RENESAS TECHNICAL UPDATE

製品分類	MPU & MCU	発行番号	TN-RZ*-A021A/J	Rev.	第1版
題名	TCPIP アクセラレータ使用時のイーサネット MAC の受信不具合		情報分類	技術情報	
適用製品	RZ/T1 グループ	対象ロット等	関連資料	RZ/T1 グループユーザーズマニュアル ハードウェア編 Rev1.2 R01UH0483JJ0120	
		全ロット

RZ/T1 グループのイーサネット MAC に TCPIP アクセラレータ使用時の受信不具合が判明したため報告致します。

図 1：受信 FIFO オーバーフロー処理タスク例 (HW-RTOS を使用した場合)

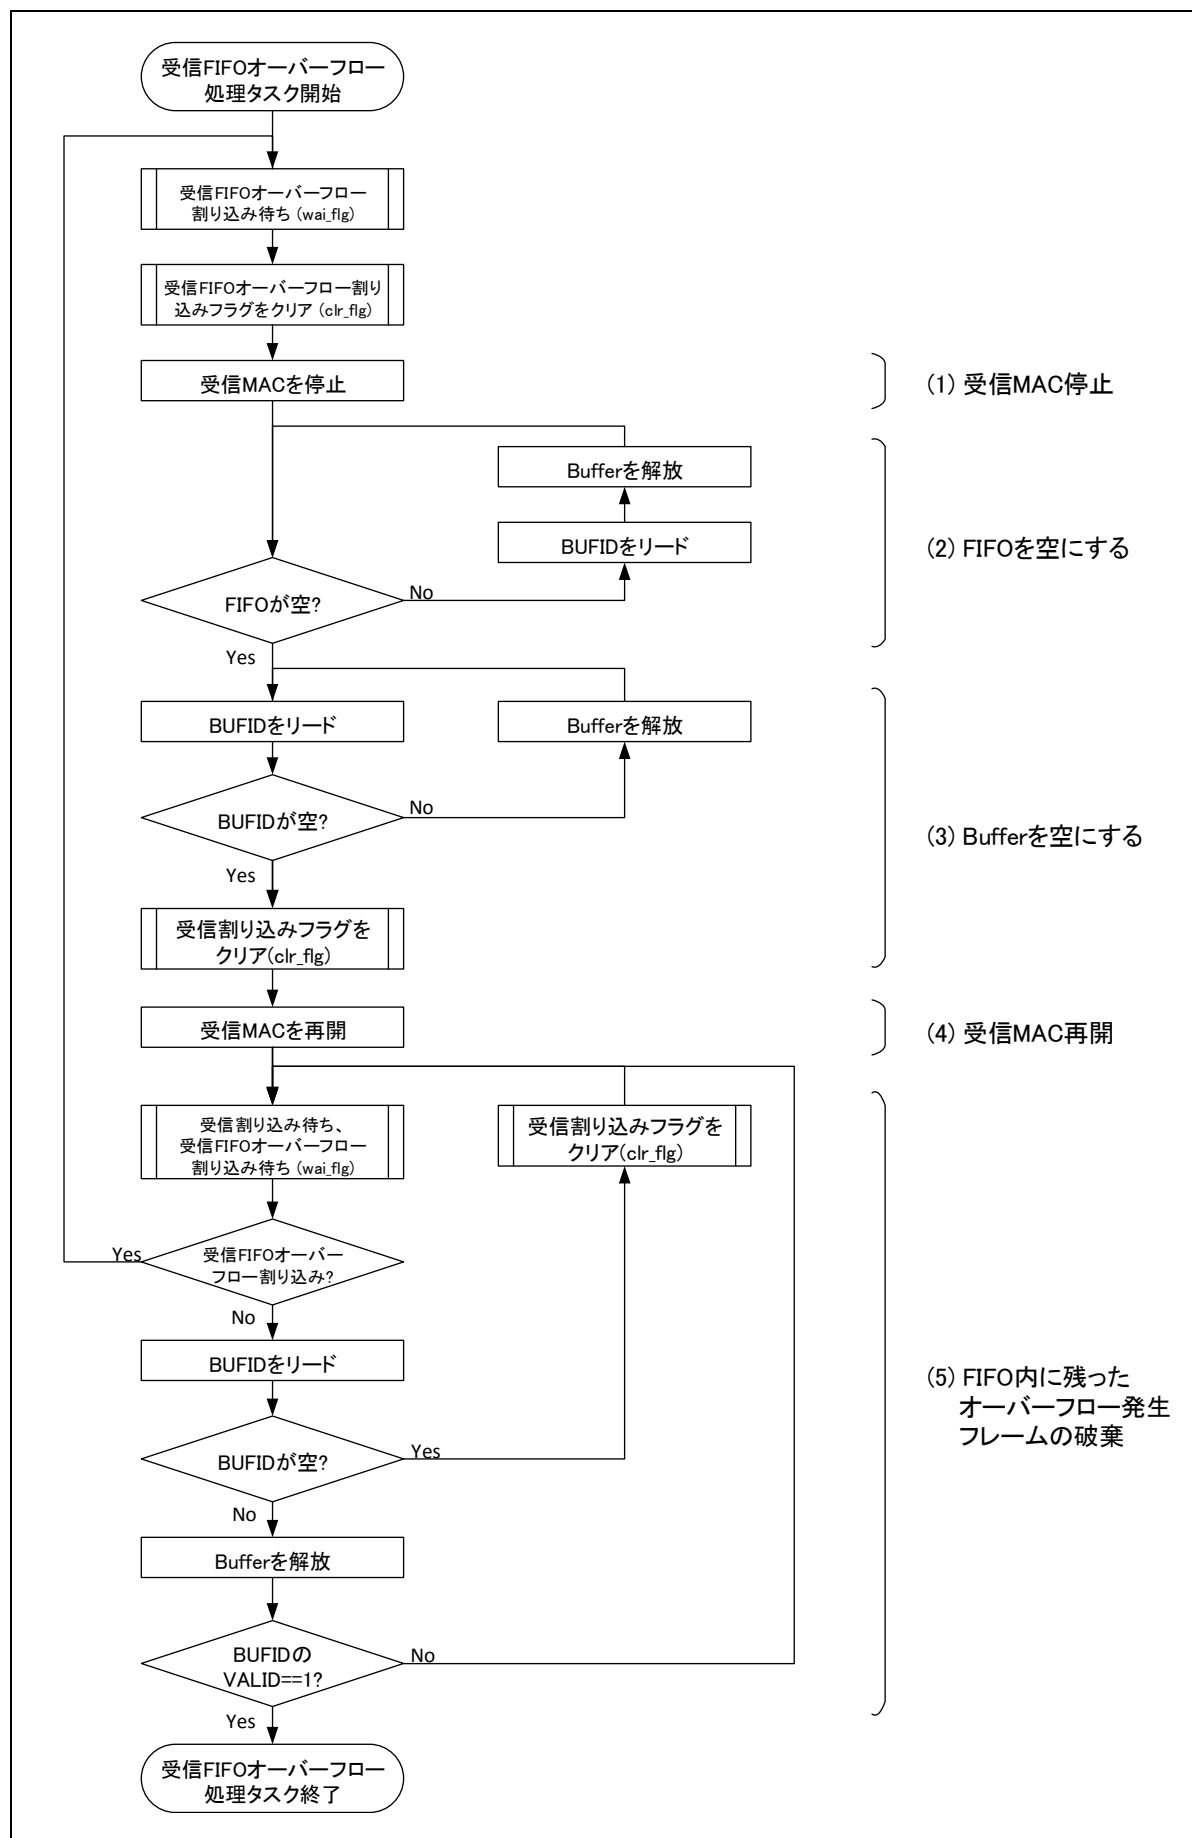
2.1 受信 FIFO オーバーフロー発生時の不具合に対する回避策

- ① 受信 TCP/IP アクセラレータ機能を MAC ヘッダ部の Padding 挿入機能を含めて無効にしてください。
具体的には GMAC_ACC レジスタの bit0 をクリアしてください。
- ② 受信 FIFO オーバーフロー発生時、受信 FIFO、バッファ RAM に残っているフレームを全て破棄してください。具体的には、受信 FIFO オーバーフロー発生時に以下の処置をとってください。
 - (1) 受信 MAC を停止
 - (2) 受信 FIFO に残っているフレームを全て破棄
 - (3) バッファ RAM に残っているフレームを全て破棄
 - (4) 受信 MAC を再起動
 - (5) 少なくとも一度、BUFID の VALID ビットが 1 のフレームを破棄。これは、オーバーフロー発生フレームは、FIFO にフレームが残った状態でもレジスタから FIFO Empty が読み出される可能性があるため、一度正常フレームを受信させて、残留しているフレームを破棄するための処置です。

- ✓ 受信処理タスクより高優先のオーバーフロー処理タスクを用意
- ✓ オーバーフローエラー割り込みの HWISR でタスク処理開始するように設定
- ✓ 最後のフレーム破棄は、受信割り込みの HWISR を待って実行

図 5：受信処理例

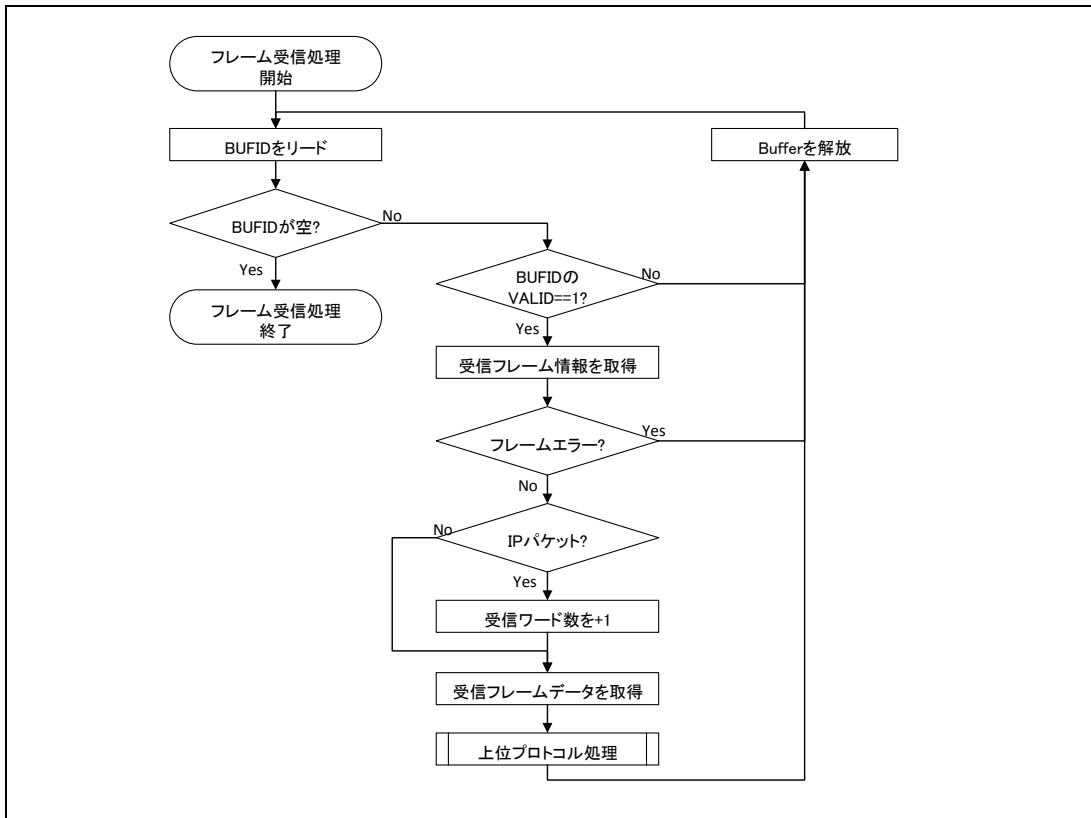
2.2 Padding を含む 64byte を超えるフレーム受信時の不具合に対する回避策

- ② データを欠損させないために、IP パケットの場合は受信ワード数を 1 ワード加算して、上位のスタックに引き渡して処理を実施してください。また、上位スタックでは、IP ヘッダの Total length を元に IP パケットのペイロードを取得し、それ以降のデータは破棄してください。受信処理のフローチャート例を図 5 に示します。
